**MODIFICHE AL DEPOSITO PER RIFIUTI NON PERICOLOSI E  
PERICOLOSI PROVENIENTI DA SERVIZI DI MICRO-RACCOLTA  
DIFFERENZIATA**

**Località Vallemare – Comune di Cepagatti (PE)**

**Richieste di integrazioni contenute o richiamate  
nel verbale della CdS del 13.09.2024**

**RELAZIONE ILLUSTRATIVA**

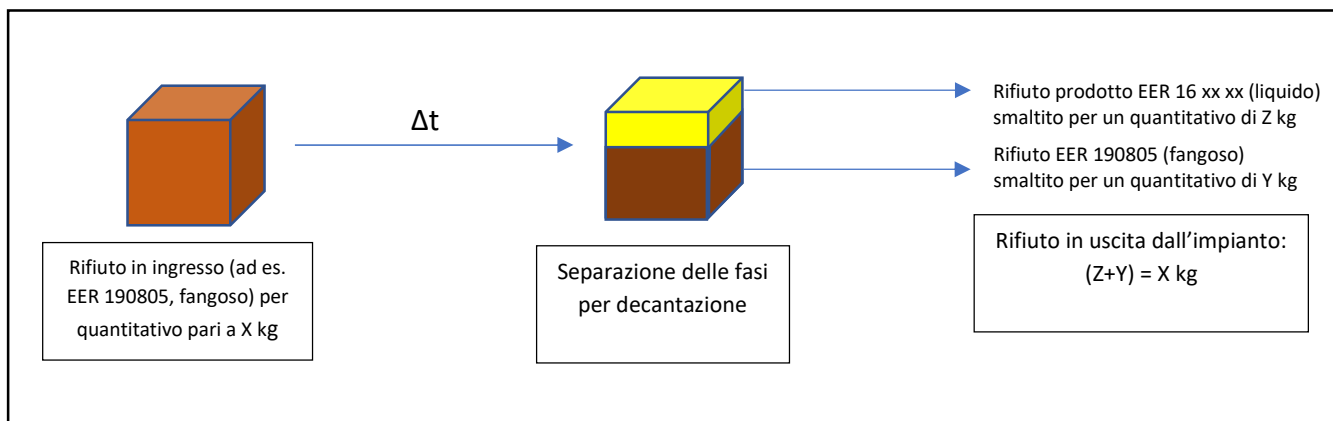
*Punto 30 di pag. 15.*

In merito a quanto richiesto da ARTA, va preliminarmente chiarito che la separazione di fase non è prevista per separazione di acqua e olio, bensì essa sarà effettuata, come descritto nell'Allegato B.3 già agli atti, al fine di ottimizzare lo smaltimento e/o il recupero dei rifiuti, in special modo per quelli nei quali si presenta la naturale tendenza alla decantazione per effetto della forza di gravità, con formazione di surnatante e corpo di fondo. Per la corretta gestione del rifiuto, la frazione prevalente in termini di peso rimarrà codificata con il codice che era stato attribuito dal produttore, mentre la frazione minoritaria sarà identificata con codice EER 16 xx xx, riportante lo stato fisico differente rispetto alla frazione prevalente.

A titolo esemplificativo si propone il seguente schema

Al fine di dare evidenza delle operazioni di separazione di fase, la A&C adotterà un apposito registro per la completa tracciabilità dei rifiuti che hanno subito detto trattamento.
